INSTRUÇÃO PLT-4230

POSIÇÃO NA PLACA: **U501**

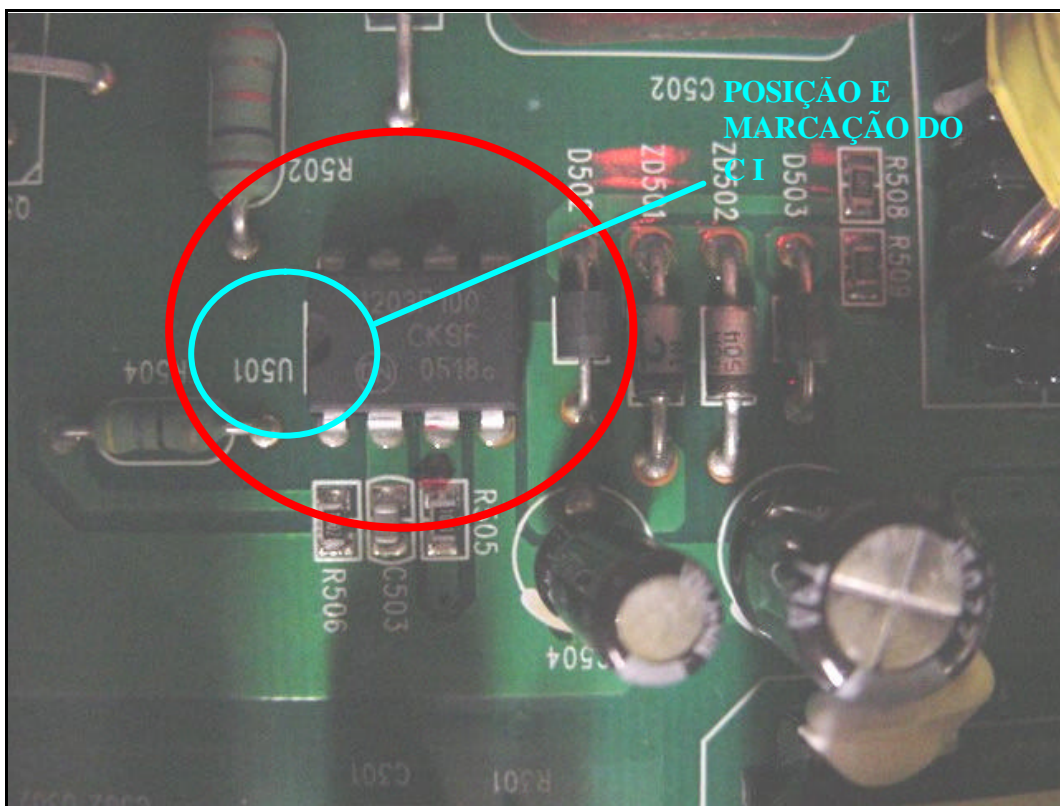
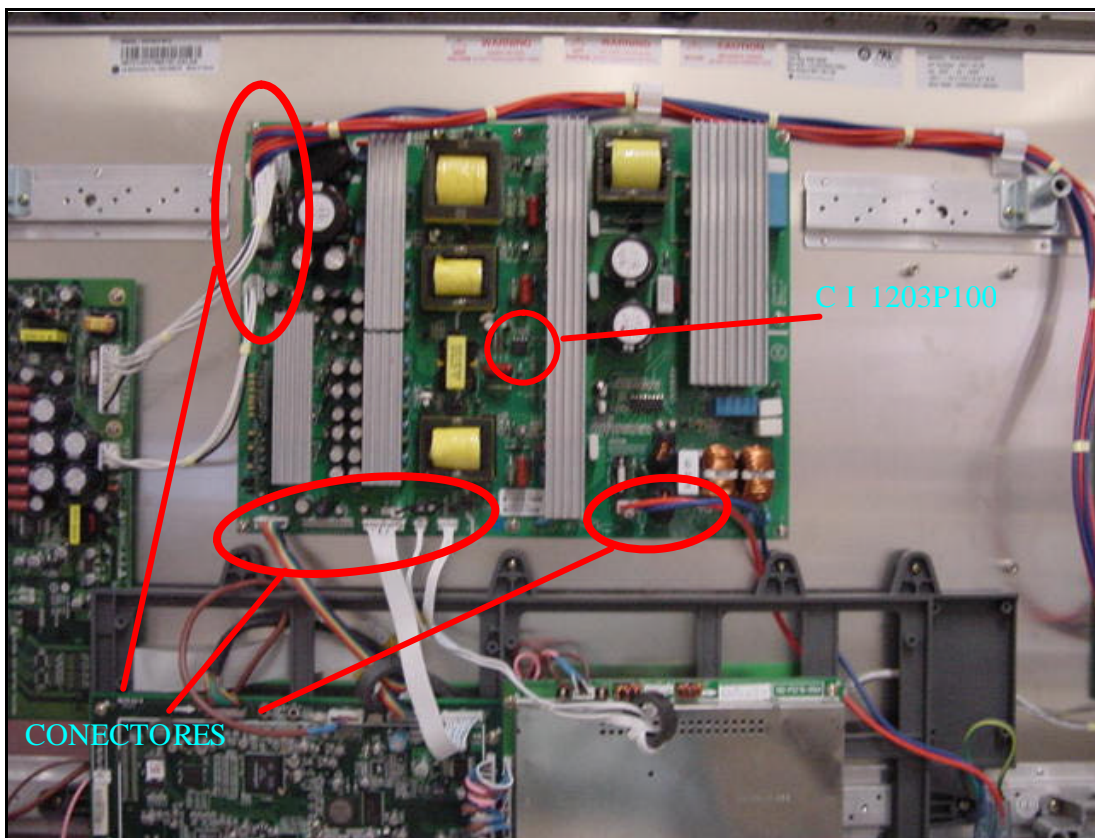
- 1- RETIRAR O TV DA EMBALAGEM.
- 2- FAZER UMA INSPEÇÃO VISUAL DO PRODUTO.
- 3- ABRIR A TAMPA TRASEIRA.
- 4- CONFERIR QUAL A VERSAO DO CI ESTA MONTADO NA FONTE
(SE FOR O **LOTE 0518 DEVE-SE TROCAR O C I**)
- 5- RETIRAR TODOS OS CABOS CONECTADOS A PLACA FONTE.
- 6- RETIRAR TODOS OS PARAFUSOS DA PLACA FONTE.
- 7- RETIRAR A PLACA FONTE.
- 8- RETIRAR 8 PONTOS DE SOLDA (FERRO DE SOLDA / SUGADOR DE SOLDA)
- 9- COLOCAR O C I NOVO, DIFERENTE DO LOTE 0518.
- 10- SOLDAR O NOVO C I.
- 11- MONTAR E PREENDER A PLACA NO PLT
- 12- COLOCAR E PREENDER A TAMPA.
- 13- TESTAR O PLT-4230.
